柏崎刈羽原子力発電所7号機
新潟県中越沖地震後の設備健全性に係る
点検・評価について

(第14 / 15回構造WGでの指摘事項に関する回答:建築関係)

平成20年7月14日

東京電力株式会社

表-2 耐震壁の断面検討結果

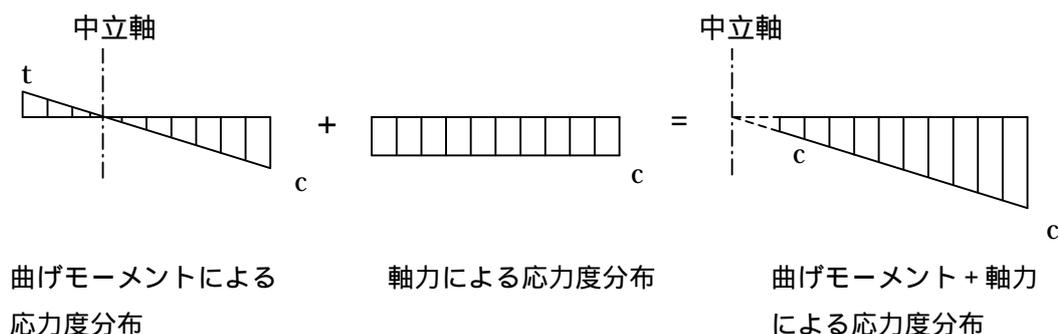
構造 W14-1-5 の図 5.4.1 (P.5-38) において、設計配筋による負担せん断力という表記があるが、この設計配筋には地震力以外の荷重に対する分も含まれているので直接比較できないのではないかと。層ごとの評価ではなく、いくつかの事例で良いので、耐震壁の部材単位まで荷重を分解して、中越沖地震によるせん断力以外の荷重の割合がどの程度になっているのかを示すこと。

構造 W15-2-6 の資料中に示されている 3 階の R2 通りの壁と地下 2 階の R1 通りの壁において、検討に用いられているせん断力は、動的解析により求めた層ごとの最大応答せん断力に対してどの程度の割合になっているのか。

7号機 R/B の耐震壁のうち、表-1 に示すように、3 階の R2 通りの壁と地下 2 階の R1 通りの壁を検討事例として選定した。中越沖地震のシミュレーション解析で得られたそれぞれの耐震壁の応力を、表-1 に示す。中越沖地震における 7 号機 R/B の応答は弾性範囲であることから、各耐震壁が負担する応力はその剛性比により評価できる。すなわち、表-1 は、層ごとに得られた最大応答せん断力などに、当該層の各耐震壁の剛性比(3 階 R2 通り壁の剛性比は 0.20、地下 2 階 R1 通り壁の剛性比は 0.45)を乗じて算定した応力である。例えば、3 階 R2 通り壁のせん断力は以下のとおり算定している。

耐震壁の設計においては、地震荷重及び土圧荷重によるせん断力及び曲げモーメントに対して、鉄筋の短期許容引張応力度以内であることを確認している。

表-1 に示す応力に対する断面検討結果を、表-2 に示す。

注) :ここで、3階の耐震壁において曲げモーメントに対する鉄筋の引張応力度が0となっているのは、軸力による効果が大きく中立軸が移動したことによる。

表-2 によると、地下2階のR1通りの壁においては、中越沖地震によるせん断力は、壁の評価荷重全体に対して約72%となっている。また、3階のR2通りの壁においては、中越沖地震によるせん断力は、壁の評価荷重全体に対して100%となっている。これらのことから、壁の健全性評価を行う場合には、地震応答解析によるせん断力が支配的な荷重となっていることが分かる。

なお、地震応答解析によるせん断力以外の荷重を加えても、設計配筋による短期許容引張応力度に対して十分な余裕がある。これは、静的地震力等に余裕を加えて設定した設計用地震力による余裕や計算上の必要鉄筋量を上回る設計配筋量を設定した余裕などが含まれている効果である。

図 - 1 解析対象とする耐震壁(平面図)

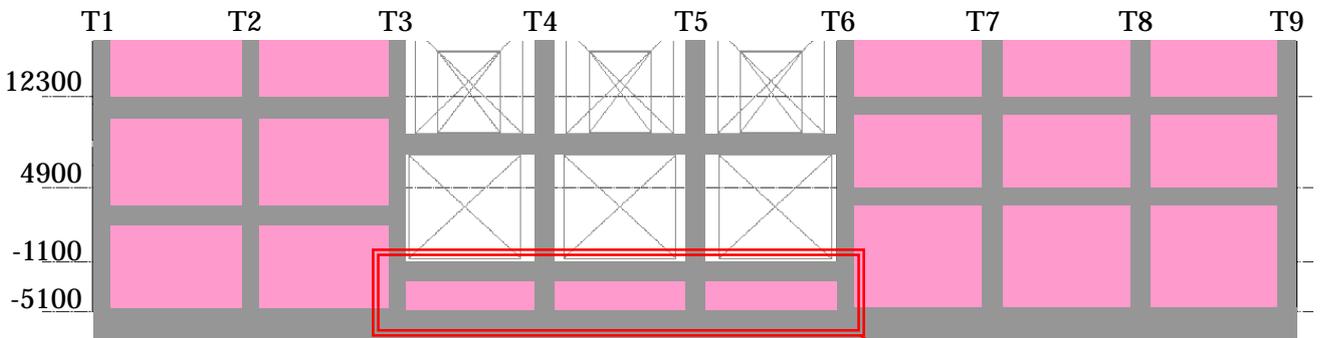
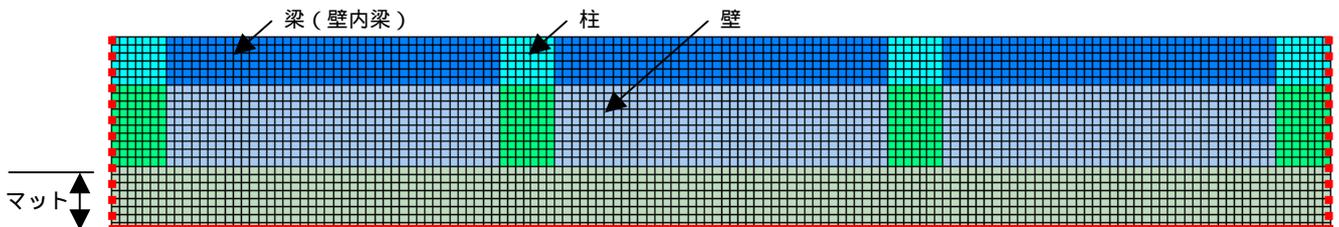
拘束ひび割れについては、厚い壁では内部拘束による表面ひび割れが、薄い壁では周辺拘束により貫通ひび割れが発生している可能性もある。コンクリートに発生するひび割れについて、一般の人たちに理解していただけるような説明が必要である。

タービン建屋のコンクリート表面のひび割れ確認結果がまとめられているが、一方で解析結果によるひずみ量はひび割れ発生の目安値を超えていない。この両者の関係についてはどのようにになっているのか。

解析は拘束によると思われるひび割れが観察された、7号機タービン建屋 B2 階 D 通 4-7 間の耐震壁(図 - 1 ~ 2 参照)を対象とする。解析モデルを諸元とともに図 - 3 に示す。

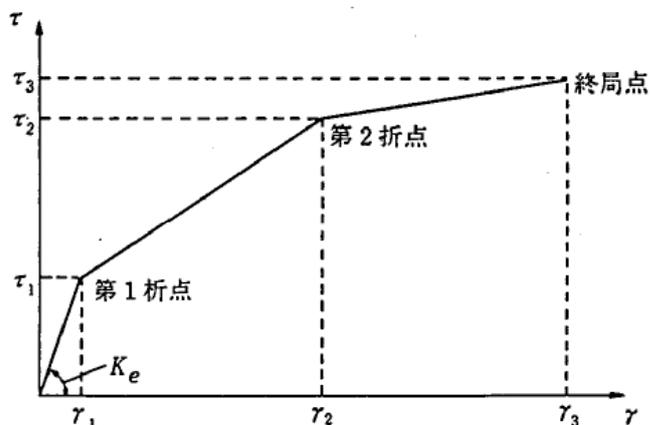
構造 W15-2-1 の図-5.4.5(p5-28)のせん断スケルトン曲線について、耐震壁と補助壁でせん断スケルトン曲線の評価法は同一なのか。直交壁の影響はどのように評価しているのか。

鉄筋コンクリート造耐震壁のせん断に関するスケルトン曲線は、JEAG4601-1991 追補版の評価法を基本としている。JEAG4601-1991 追補版におけるせん断に関するスケルトン曲線の終局点の評価法は、BOX 壁、円筒壁、I 型壁の実験結果に基づいている。

タービン建屋の耐震壁のうち外壁については、BOX 壁とみなせるため、JEAG4601-1991 追補版により終局点を評価した。

一方、それ以外の耐震壁および補助壁については、直交壁が存在しない場合が多いことから、直交壁の効果を見込まない終局点を評価した。具体的には、「2007 年版 建築物の構造関係技術基準解説書」(監修：国土交通省住宅局建築指導課他)の終局強度に関する評価法を適用した。
